Bebauungsplan "Rotbäumlesfeld" Nr. 048/01_03

**Vereinfachte Änderung des Bebauungsplanes "Rotbäumlesfeld"
Nr. 048/01 - Aufstellung, Entwurf und förmliche Beteiligung**

Beantwortung der aufgeworfenen Fragen

Bauausschuss 06.07.2023

Südfassade

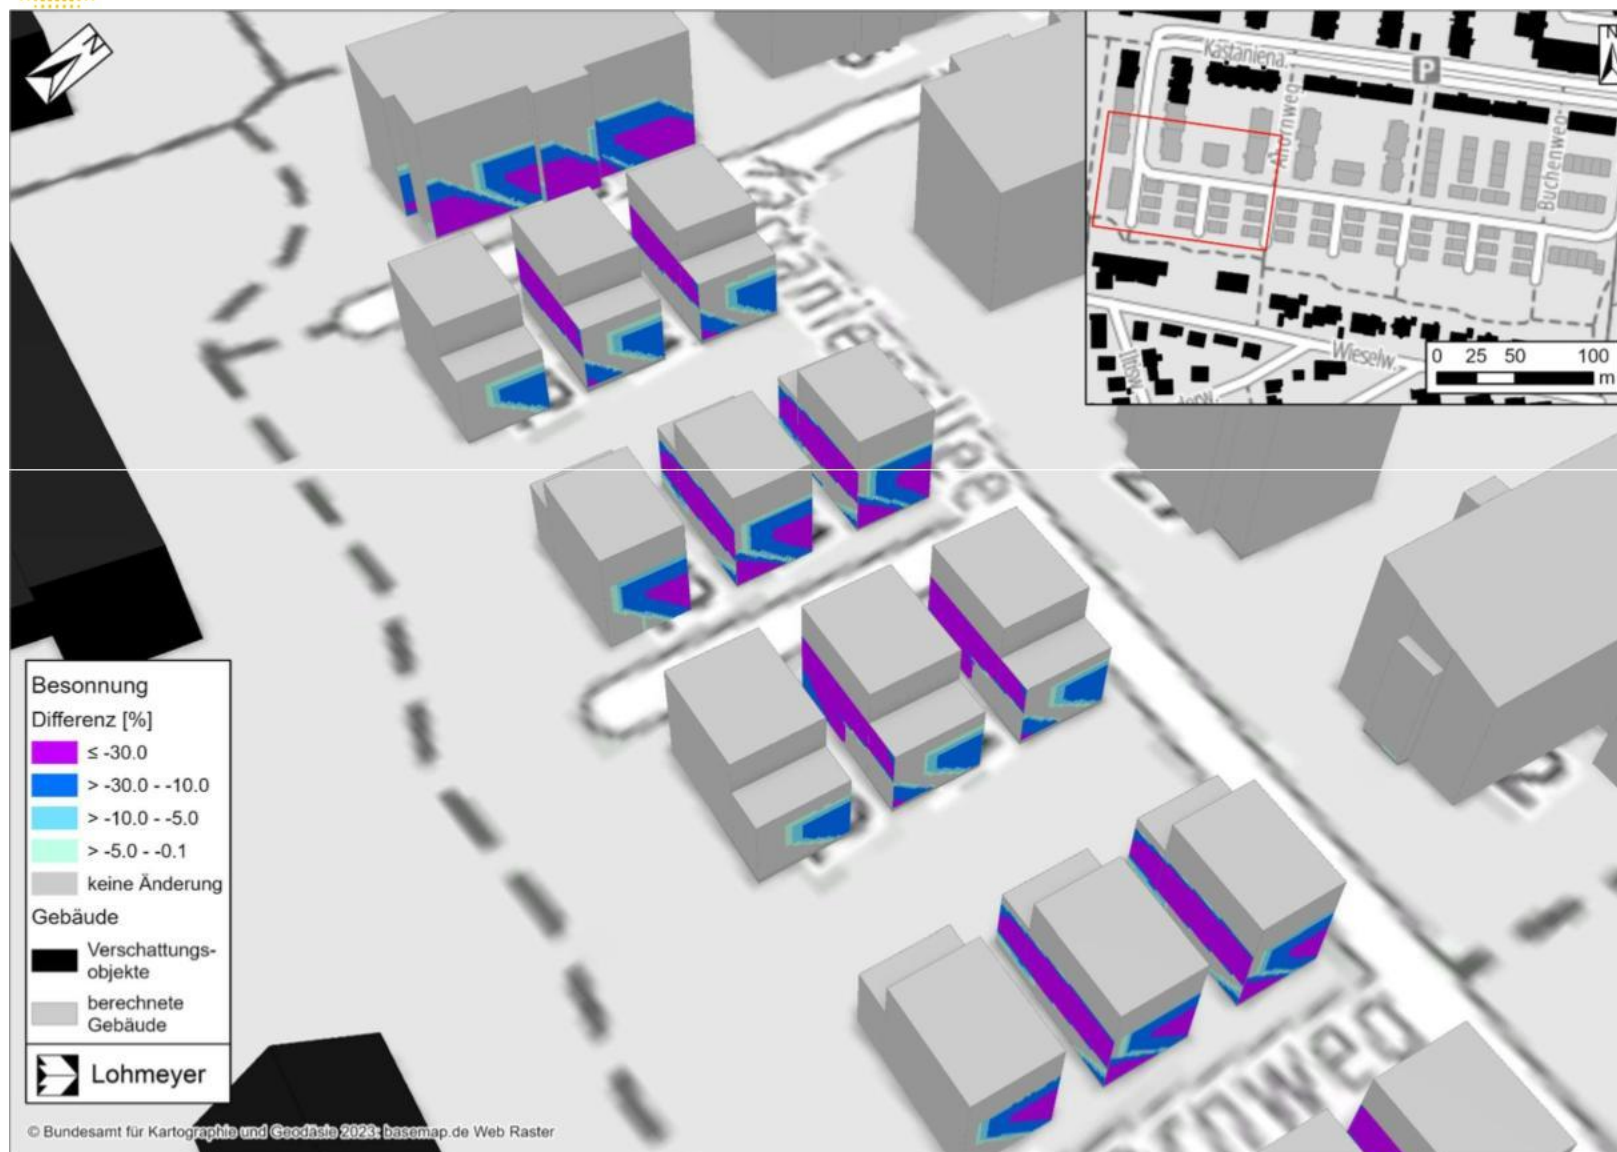
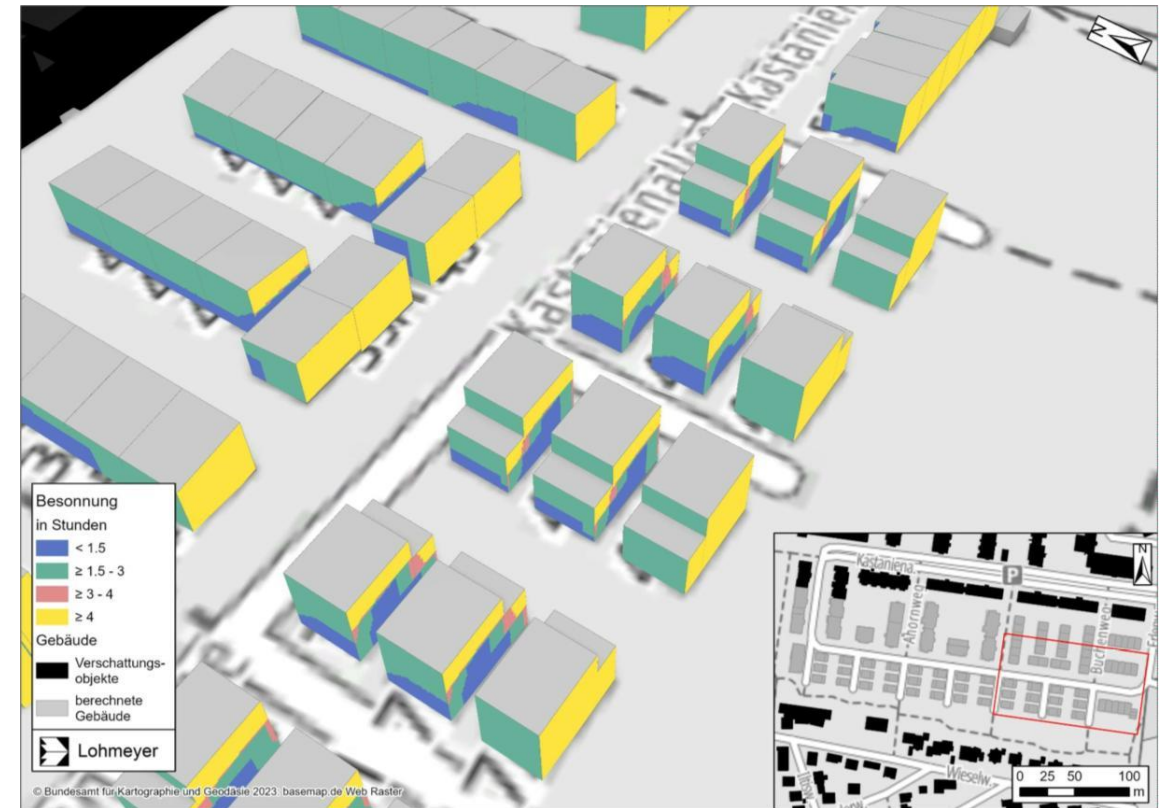
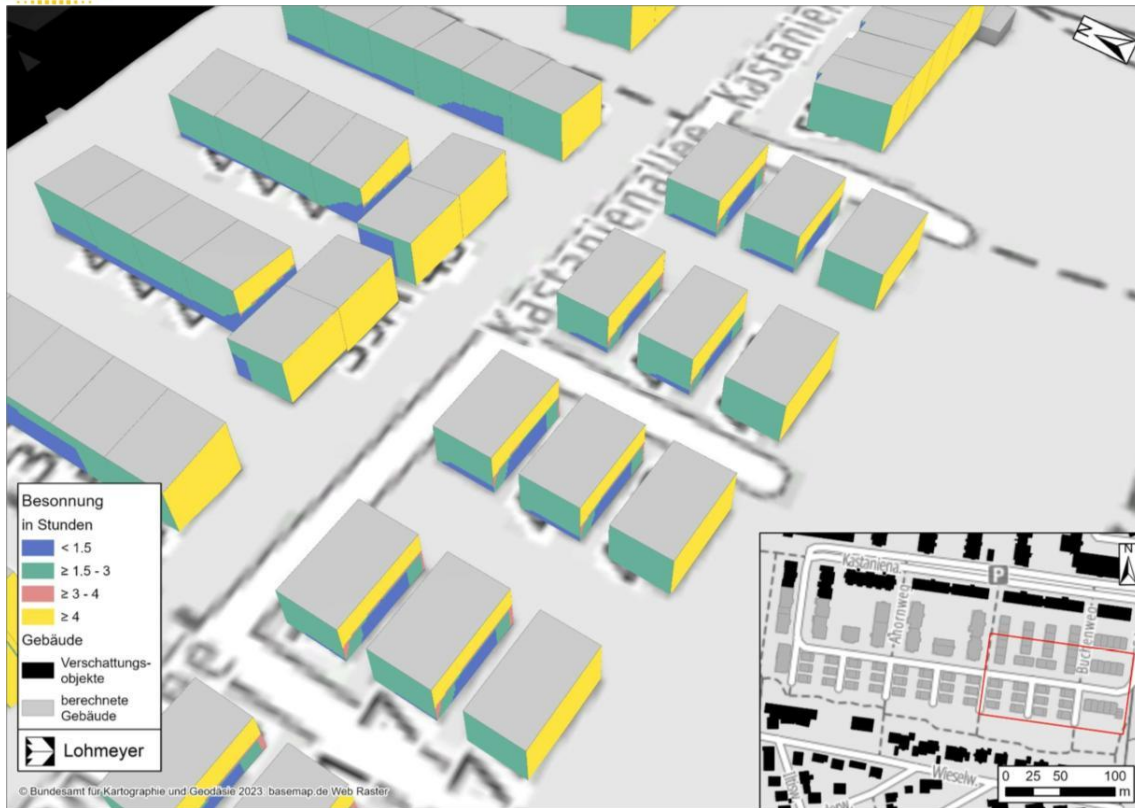
- Erläuterung des Besonnungsgutachtens bezüglich des Grundrisses.

An den **Südfassaden** der Leanhäuser befindet sich im EG ein Carport welcher im Modell nicht berücksichtigt ist. Die Ergebnisbeschreibung beschränkt sich auf das **1. OG** mit der Annahme, dass im Bereich des Carports keine Fenster von Wohnräumen vorliegen.

Die Aufstockung mit einem Staffelgeschoss führt im 1. OG der Südfassaden der mittleren und nördlichen Leanhäuser zu einer Reduktion der Besonnungsdauer um mehr als 30 %

Im **Istzustand** ist an diesen Fassaden überwiegend eine niedrige Besonnungsqualität ausgewiesen

Im **Planfall** liegt im **EG** an den mittleren und nördlichen Gebäuden eine **Unterschreitung der Mindestbesonnungsdauer** vor. Im 1. OG und am Staffelgeschoss ist eine niedrige Besonnungsqualität für die Westfassaden ausgewiesen

Beschattung von Solaranlagen

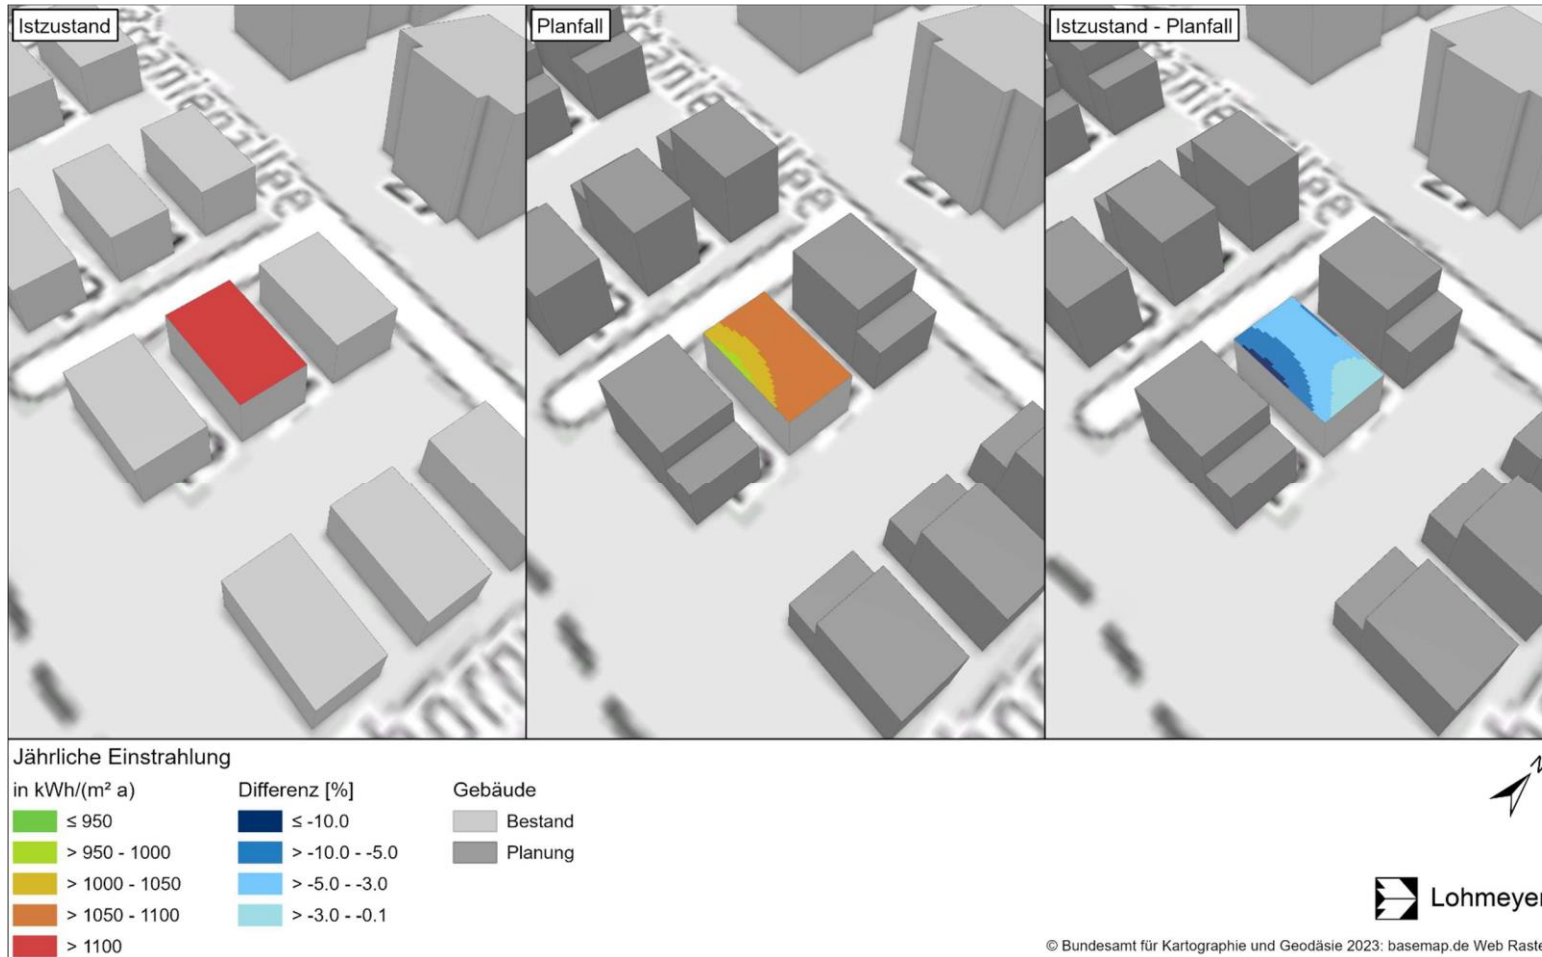
Frage 13

- Angabe, welche Leistung durch Photovoltaik ohne Aufstockung und welche mit Aufstockung maximal pro Gebäude und im Gebiet erzielt werden kann.

- Für ein exemplarisches Gebäude der Leanhäuser wurde die Globalstrahlung auf den Dachflächen berechnet für den Istzustand und für eine mögliche Aufstockung der umliegenden Leanhäuser.
- Im **Istzustand** ist für die exemplarische Dachfläche eine jährliche globale Einstrahlung von mehr als 1100 kWh/(m² a) dargestellt. Im Falle einer Aufstockung der umliegenden Leanhäuser wird die jährliche globale Einstrahlung um überwiegend bis zu 10 % und maximal um 12 % reduziert.
- Im **Planfall** ist für diese Dachfläche vorwiegend eine jährliche globale Einstrahlung von 1000 kWh/(m² a) bis 1100 kWh/(m² a) ausgewiesen. In einem begrenzten Bereich liegt die Einstrahlung zwischen 950 kWh/(m² a) und 1000 kWh/(m² a).
